島根原子力発電所におけるポンプ及び弁の溶接箇所の確認に関する立入調査について

立入調査日時	平成22年10月13日(水)13:30~17:00
立入調査者	島根県総務部消防防災課長ほか2名 松江市総務部原子力専門監ほか5名
立入調査対応者	中国電力株式会社島根原子力発電所 所長ほか
根拠規定	島根原子力発電所周辺地域住民の安全確保等に関する協定第11条
調査概要	平成22年10月1日に中国電力(株)から提出があった「島根原子力発電所における供用期間中検査の管理状況に関する調査結果」に関して、現場における機器確認、書類確認を行い、中国電力(株)から説明を受けた。
事象の概要	平成22年7月21日、日本原子力発電(株)敦賀発電所1号機において、供用期間中検査の管理対象とすべき溶接継手(原子炉再循環ポンプ及び弁本体の溶接継手)で対象となっていない箇所が確認された事案を受け、中国電力(株)が島根原子力発電所で同様な事案がないか調査を行った結果、同じく供用期間中検査の管理対象とすべき溶接継手で対象としていなかった箇所が合計16箇所(原子炉再循環ポンプで4箇所、主蒸気隔離弁で12箇所。いずれも1号機。)確認された。
確認事項	<p><現場確認> ~ 1号機13台、2号機13台のポンプ・弁を現場で確認。</p> <p>○<u>供用期間中検査の管理対象としていなかった溶接継手が確認された機器(別添1参照)</u></p> <ul style="list-style-type: none"> ・1号機原子炉再循環ポンプ(2台)を確認したが、供用期間中検査の管理対象とされていなかったケーシング部分のコアクロージャ溶接箇所は、現場で目視しても溶接線の位置の見分けがつかない状態であった。(調査結果シート1) ・1号機の内側主蒸気隔離弁(4台)、外側主蒸気隔離弁(4台)の弁箱と弁短管の溶接線(供用期間中検査の管理対象とされていなかったもの)、短管と配管との溶接線を確認した。(調査結果シート2, 3) <p>○<u>供用期間中検査対象の溶接継手が適切に管理されていた機器等(別添2参照)</u></p> <ul style="list-style-type: none"> ・主蒸気隔離弁については2号機についても溶接箇所と図面とを照合し、適切に供用期間中検査の管理がされていることを確認した。(調査結果シートNo. 5) ・2号機原子炉再循環ポンプにもコアクロージャ溶接箇所があり適切に管理がされているが、高線量区域のため現場確認できなかった。 ・1号機高圧注水ポンプのケーシング部分を確認し、1号機原子炉再循環ポンプと同様なコアクロージャ溶接部分は無いことを確認した。(調査結果シートNo. 4) ・その他、1号機の残留熱除去ポンプ、2号機の残留熱除去ポンプ、高圧炉心スプレイポンプ、低圧炉心

No. 1	機器名称 1号機 原子炉再循環ポンプA、B 島根原子力発電所1号機 系統図	現場確認写真・説明
-------	--	-----------

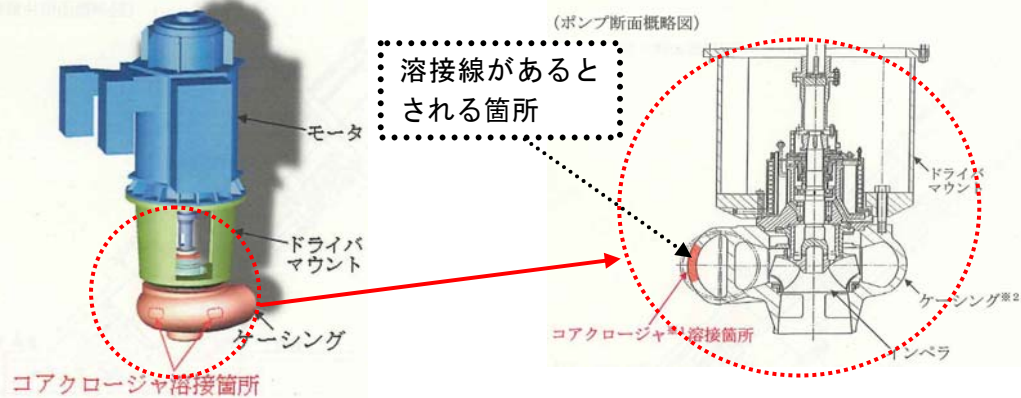
写真①・・・原子炉再循環ポンプBの確認写真。溶接線があると推定される箇所について、目視確認を行ったが、確認できなかった理由として、ポンプ製造時、コアクロージャ溶接箇所を含めて表面仕上げが実施されているのではないかと説明を受けた。

写真②・・・原子炉再循環ポンプAの確認写真。(上の写真①ポンプBとは別方向から撮影) 溶接線と推定される箇所について、目視確認を行ったが、溶接線を確認できなかった。

No. 2	機器名称 1号機 内側主蒸気隔離弁 A～D 島根原子力発電所 1号機 系統図	現場確認写真・説明
-------	---	-----------

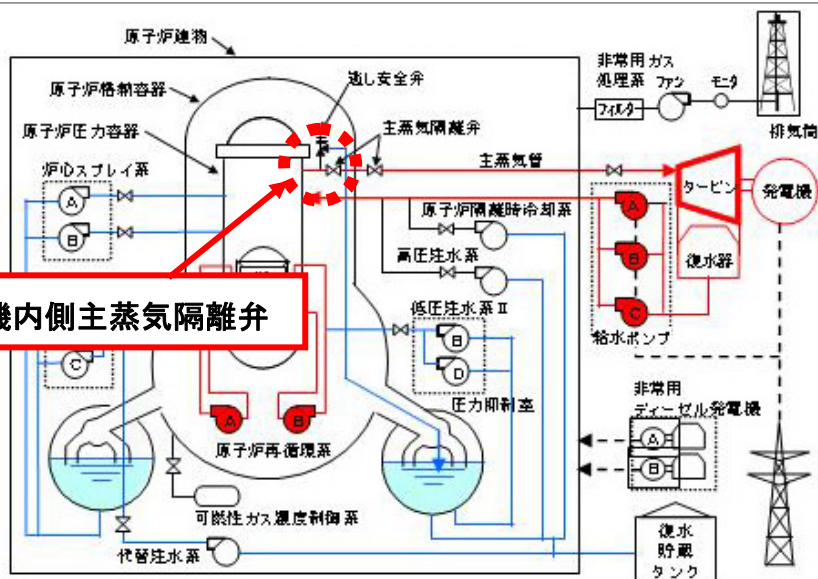
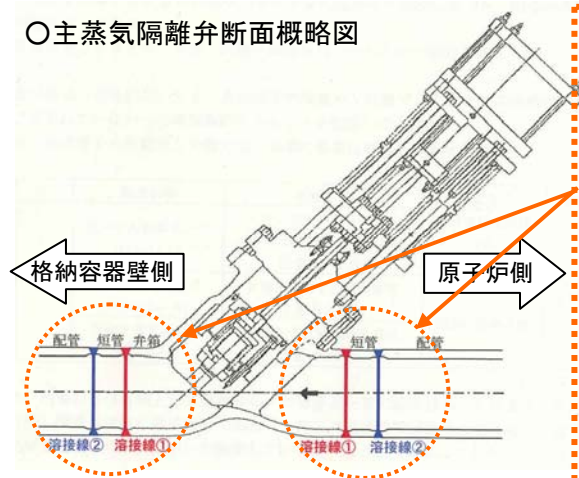
- ① 1号機内側主蒸気隔離弁は格納容器の内側に設置されている。
- ② 弁の両側に2本ずつの溶接線（左図赤線、青線部分）があり、本来なら4本とも供用期間中検査の管理対象とすべきもの。
- ③ 4本の溶接線に関しては、構造図から確認が出来る。
- ④ 左図赤線の溶接線①は工場で溶接されたもので、供用期間中検査の管理対象に含まれていなかった。（現場での溶接箇所である溶接線②のみ管理対象としていた）

写真②・・・内側主蒸気隔離弁の原子炉側。2本の溶接線があることを確認した。

写真③・・・内側主蒸気隔離弁の格納容器壁側。2本の溶接線があることを確認した。

No. 3	機器名称 1号機 外側主蒸気隔離弁 A～D 島根原子力発電所 1号機 系統図	現場確認写真・説明
-------	---	-----------

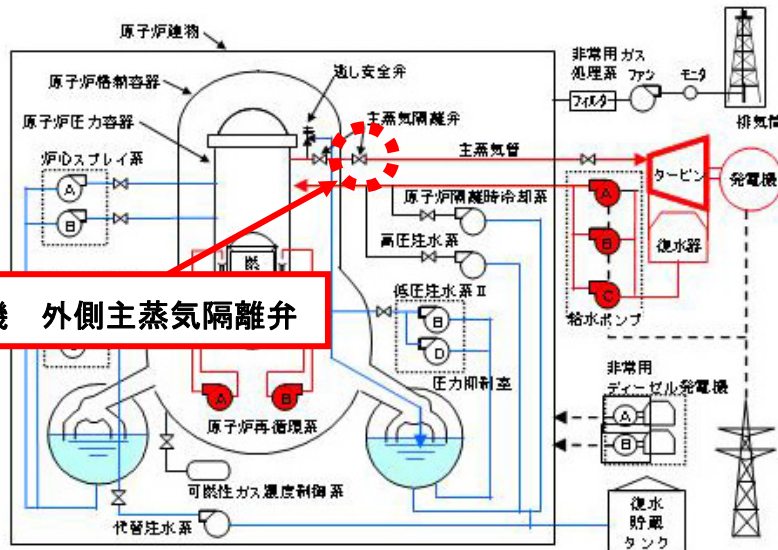
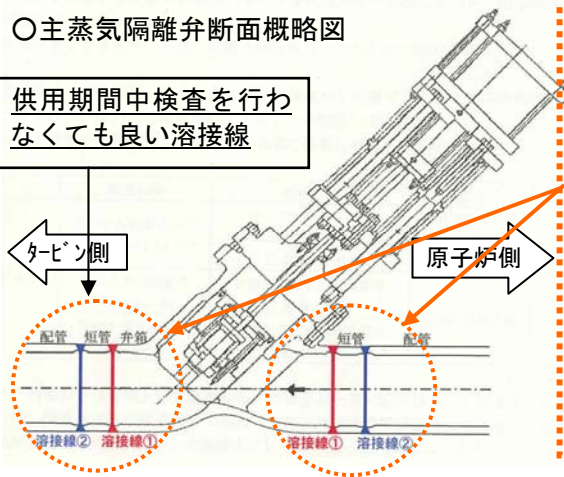
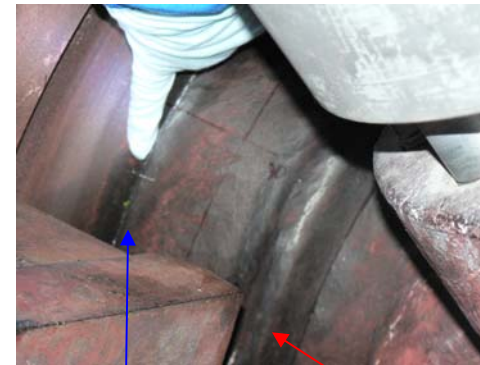
- ① 1号機外側主蒸気隔離弁は格納容器の外側に設置されている。
- ② 弁の両側に2本ずつ（左図赤線、青線部分）の溶接線があるが、タービン側については、供用期間中検査を行わなくても良い溶接箇所である。

写真①・・・外側主蒸気隔離弁の原子炉側。2本の溶接線があることを確認した。

※供用期間中検査を行わなくても良い溶接箇所については、保温材が巻かれており、確認していない。

No. 4	機器名称 1号機残留熱除去ポンプA・C / 1号機高圧注水ポンプ 島根原子力発電所1号機 系統図	1号機 高圧注水ポンプ 現場確認写真・説明
-------	---	-----------------------

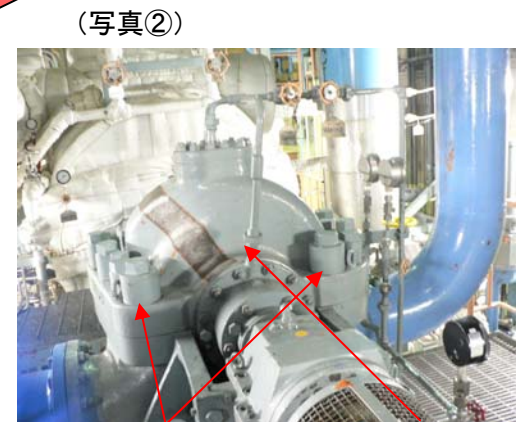
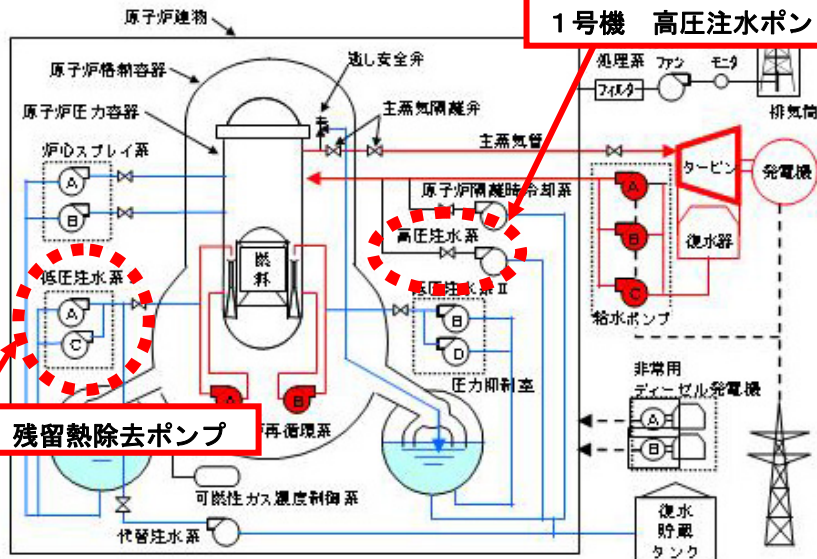
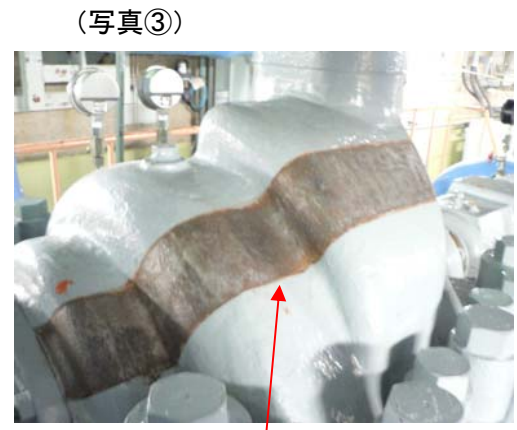
写真②・・・高圧注水ポンプの外観。ポンプケーシング部分はボルトにより組み立てる構造になっており、製造時にコアクロージャ（鋳込み湯投入口）を作る必要がない構造となっている。

写真③・・・溶接線が無いことを確認するため、念のため塗装部を一部剥がしており、この部分に溶接箇所が無いことを確認した。

写真①・・・1号機残留熱除去ポンプの吐出部における一体構造の支持部材。調査時は塗装を剥がしていた非破壊検査（浸透探傷検査※）を行う支持部材は、このように塗装を剥がして検査を行うとのこと。

No. 5	機器名称 2号機 主蒸気隔離弁 (内側・外側)	2号機 主蒸気隔離弁 (内側・外側) 現場確認写真・説明
-------	-------------------------	------------------------------

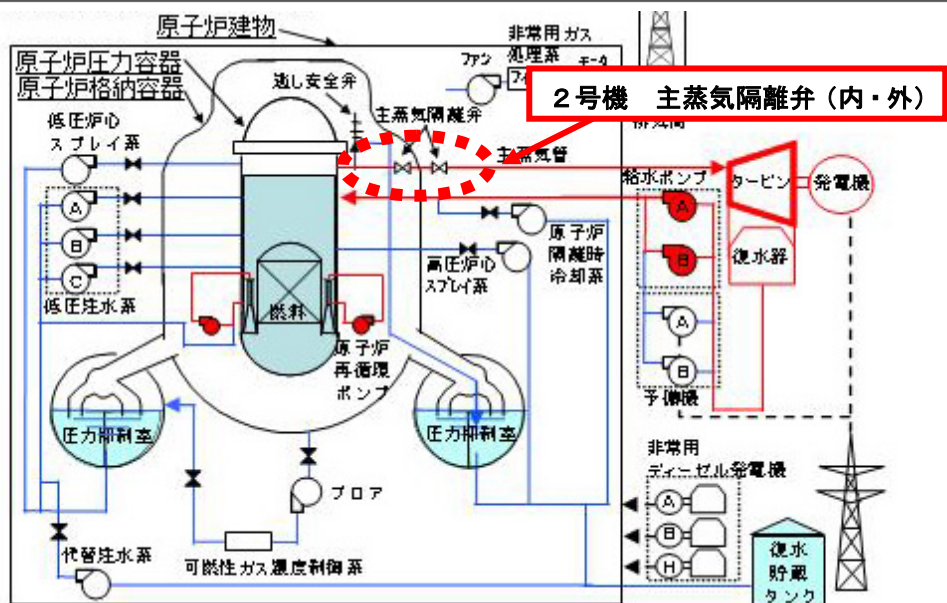
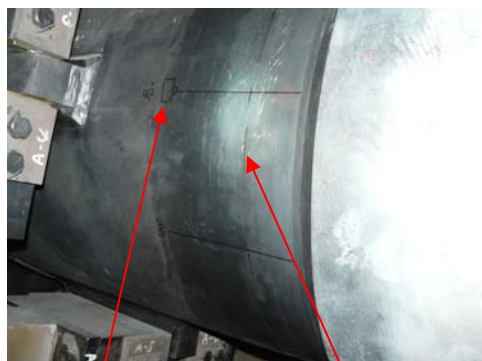
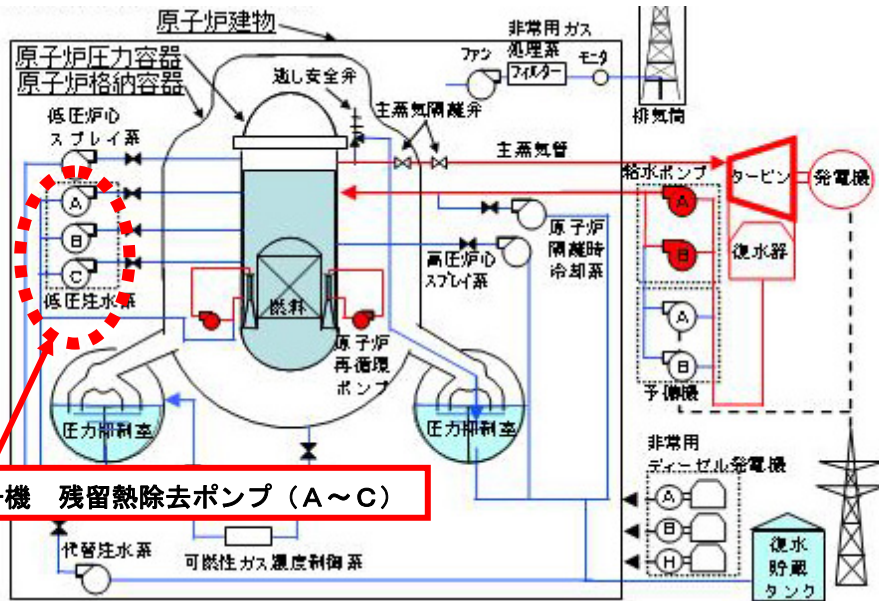
写真②・・・外側主蒸気隔離弁の溶接箇所。2号機主蒸気隔離弁は1号機と異なり、溶接線が平滑に仕上げてある。

写真③・・・内側主蒸気隔離弁の溶接箇所。2号機主蒸気隔離弁は1号機と異なり、溶接線が平滑に仕上げてある。

写真④・・・内側主蒸気隔離弁の溶接箇所。2号機主蒸気隔離弁の溶接線は、供用期間中検査で実施する非破壊検査（超音波探傷検査）のため平滑に仕上げてあり、目視確認が困難であるため、溶接線の中心付近から10cmの所に目印※を付けて管理を行っている。

No. 6 機器名称 2号機 残留熱除去ポンプ (A~C)

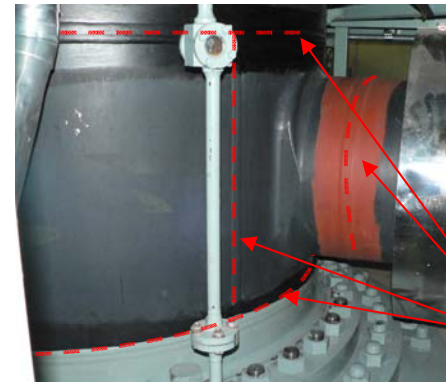
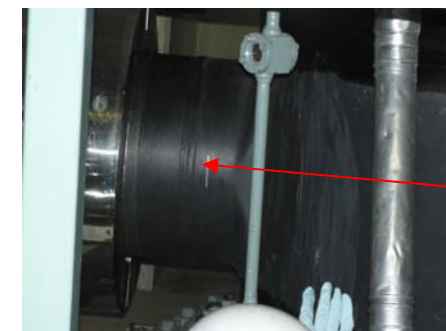
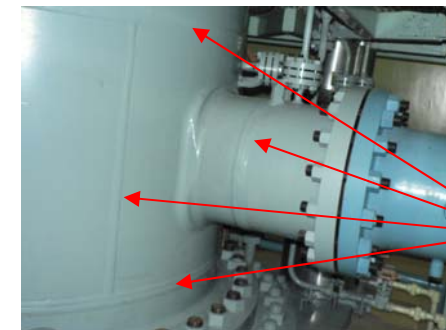
写真①・・・残留熱除去ポンプ (A) の溶接箇所。撮影部分はポンプケーシングとポンプ吸込口。ポンプA~Cについて、適切に供用期間中検査の管理対象となっていることを確認。

写真②・・・残留熱除去ポンプ (B) のポンプ吐出部溶接箇所。

写真③・・・残留熱除去ポンプ (C) のポンプ吐出部溶接箇所。

写真④・・・残留熱除去ポンプ(C) のポンプケーシング部分。水の流れは左図青線方向となる。ポンプケーシングの塗装の上から、溶接線を視認できる。
